2021年2月3日
京大 KUCA ヒアリング資料

京都大学臨界実験装置 (KUCA)
設置変更承認申請について

京都大学複合原子力科学研究所

図 1-1 原子炉起動時における制御棒の異常な引抜き（固体減速炉心）

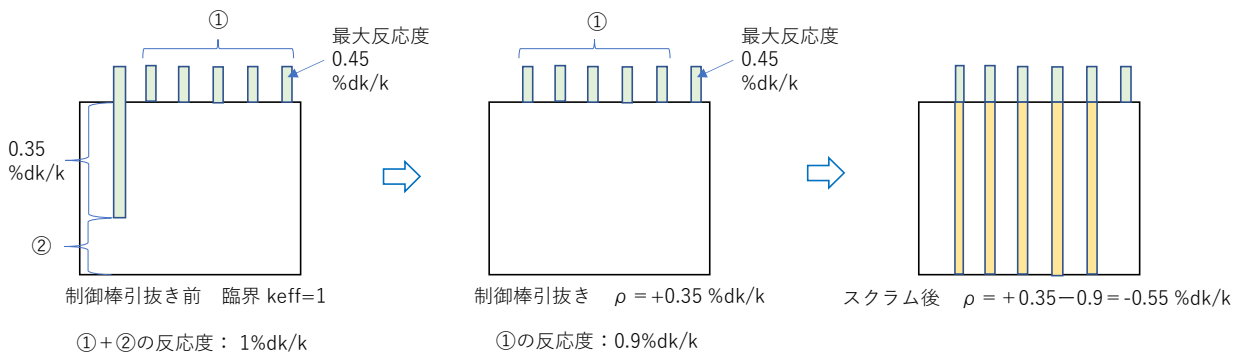
実験物の異常以外の異常な過渡変化及び設計基準事故において動特性評価条件に誤りがなかったを確認する必要がある。

想定している事象に対応する反応度添加量、スクラム時の抑制反応度について解析条件が妥当であることを確認する必要がある。

- (1) 原子炉起動時における制御棒の異常な引抜き（固体減速炉心の場合、図 1-1）
 - ・ 過剰反応度は規制の最大値： $0.35\% \Delta k/k$
 - ・ 全制御棒反応度は規制の最小値： $1.0 + \text{過剰反応度} = 1.35\% \Delta k/k$
 - ・ 反応度が最大の 1 本： $(\text{全制御棒反応度}) \times 1/3 = 0.45\% \Delta k/k$
 - ・ 反応度の印加率は規制の最大値： $0.02\% \Delta k/k/s$

- ・初期状態では 0.01W の臨界状態で、線型出力計は 100% で 1W となるレンジ、過剰反応度の 0.35% $\Delta k/k$ 分の反応度だけ制御棒挿入
- ・挿入されていた制御棒を最大反応度印加率で引き抜くことで +0.35% $\Delta k/k$ の超過臨界状態（引抜きにかかる時間は「 $0.35 \div 0.02 = 17.5$ s」）
- ・線型出力が 120% を超えることで出力超過のスクラムにより 1 秒後に最大反応度の 1 本以外の 5 本の制御棒が落下し「 $1.35 - 0.45 = 0.9\%$ $\Delta k/k$ 」の反応度がステップ状に印加
- ・炉心は「 $+0.35 - 0.9 = -0.55\%$ $\Delta k/k$ 」の未臨界状態となる

図 4 C35G0(4列)炉心の水位を変化させたときに出力変化

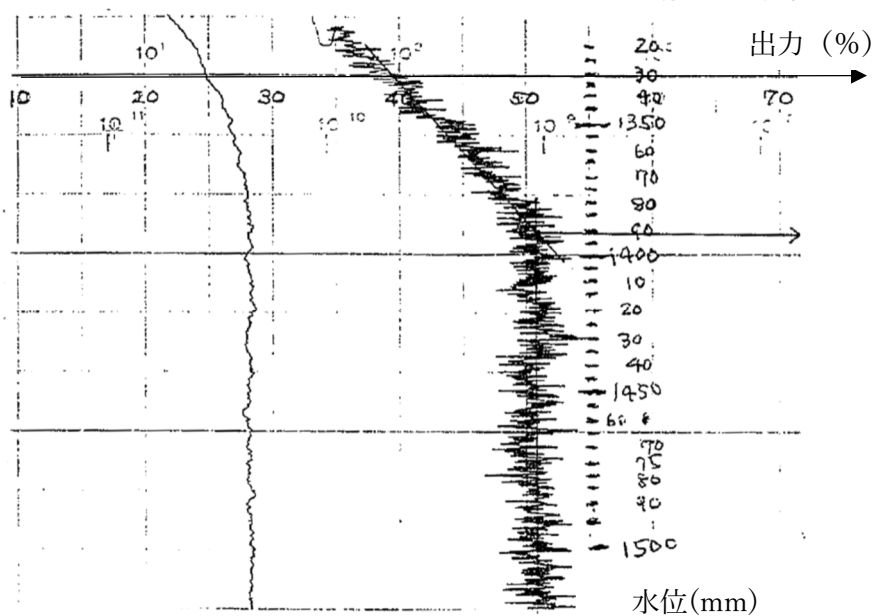
挿入管の反応度が有意な値を持たない条件について、過去の測定実績等により、距離により制限することの妥当性を説明すること。

測定した炉心条件、挿入管の配置などを示し反応度の測定方法及び測定結果について説明すること。

C35G0(4列)炉心において炉心の水位を 1320mm~1500mm と変化させたときの出力変化の測定結果を図 4 に示す。この測定は浅い未臨界状態で中性子源を挿入して測定を行ったものである。

この結果より炉心水位が約 1400mm 以上あると出力が一定となっていることが判る。燃料領域上端の水位は 1285mm であるので、燃料の上部反射体の厚さが約 115mm 以上あるとそれ以上水位を変化させても反応度に影響を及ぼさない、すなわち無限反射厚さと思なすことができると考えられる。

図5 パイルオシレータの概念図（炉心を横から見た断面図）

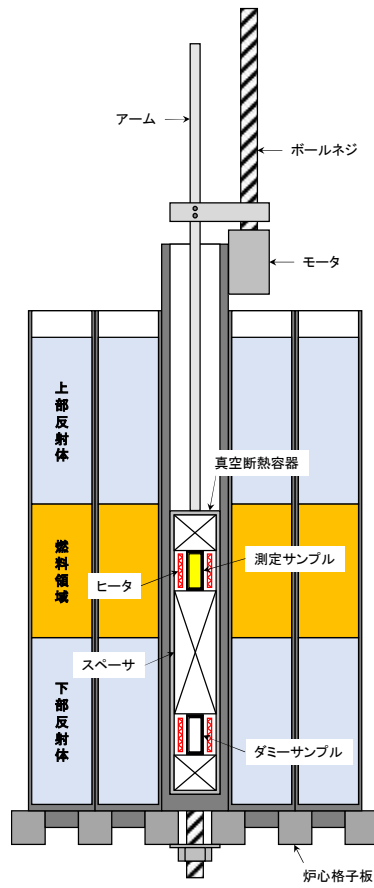
承認申請書、(2)主要な実験設備の構造 (ii) パイルオシレータについて、「使用中に実験物が装置から外れない構造とする。」としているが、パイルオシレータの構造、炉心への挿入方法、試料の取付方法などを、明確にし、使用中の脱落などにより反応度が添加されない見通しがあることを確認する必要がある。

図 5 に KUCA の固体減速架台に設置したパイルオシレータの概念図を示す。装置は燃料集合体を挿入する格子板の上に固定して設置し、内部の真空断熱容器に入れた試料（測定サンプル）の周囲にヒータを設置して試料の温度を変化させることができ、モータ駆動により炉心内を上下に動かすことができる。真空断熱容器内の試料を入れた容器の上下にはスペーサ（反応度への影響の少ないアルミニウム製）を詰めて入れることで試料が下に落下しないような構造とすることが可能である。

実験では最初に試料を燃料領域の中央に置いて炉心を臨界状態とした後、モータ駆動により少しずつ試料を燃料領域外まで移動させ再度臨界状態とし、その前後での臨界制御棒位置の違いから試料の反応度を求めることができる。反応度の測定精度を上げるためのこの操作を繰り返す。

なお、パイルオシレータで「挿入する実験物」については装置込みのことを意味しており、規制値の $0.1\% \Delta k/k$ はその装置込みの反応度と考えている。 $0.1\% \Delta k/k$ の反応度であれば仮にステップ状に印加されたとしても安定ペリオドは約 68 秒と通常運転での制御棒操作による出力上昇率以下であるため安全性に問題は無い。
